Création d'un refuge au fort de la Batterie _ Avant Projet

Objet : Visite sur site du 04/07/2018

LOCAUX RESTAURATION
Rénovation du bâtiment

Projet de Refuge
Edifice Recevant du Public
5ème catégorie

Plafond bois salle restauration et rideau en fond.bmp

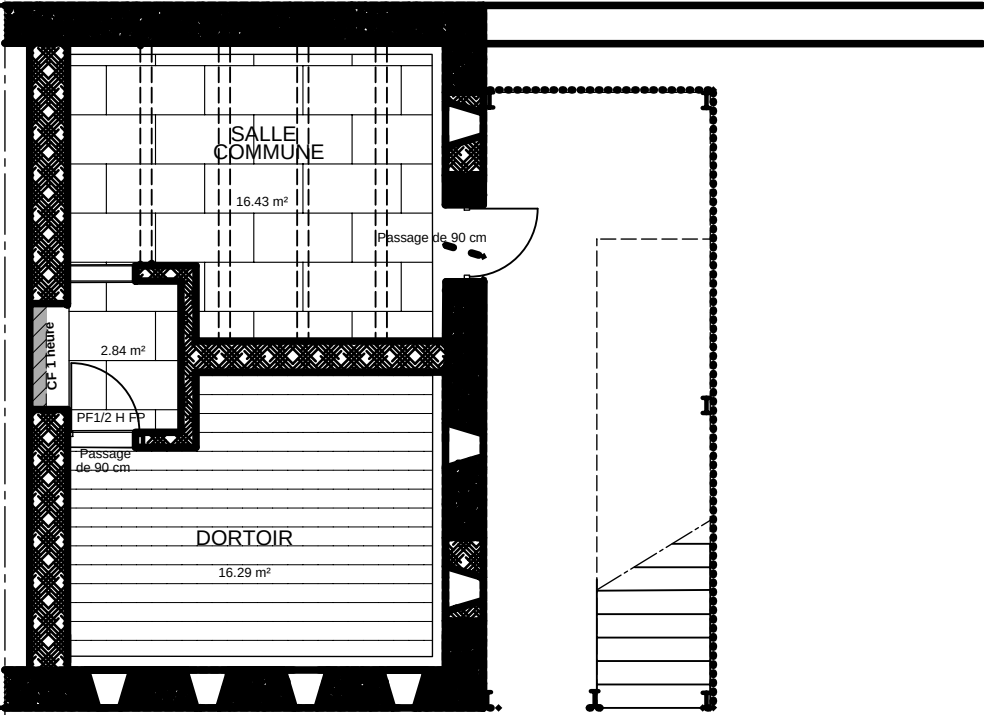
- **=>Conduits et gaines**
Les parois des conduits et des gaines reliant plusieurs niveaux devront être réalisées en matériaux incombustibles et d'un degré coupe-feu égal à la molité de celui retenu pour les planchers, avec un minimum de 1/4 d'heure.
- **=>Plafonds des dégagements non protégés et des locaux**
Zone de restauration : présence d'un plâtrage bois disposé sur la charpente. **Observation** : la réaction au feu de cet élément (hors charpente) doit être M1. Traitement par ignifugation du bois à réaliser.
- **=>Tentures et rideaux disposés en travers des dégagements**
Présence de rideaux au droit de l'accès à la salle de restauration. **Observation** : L'emploi des tentures, portières, rideaux, voilages est interdit en travers des dégagements.
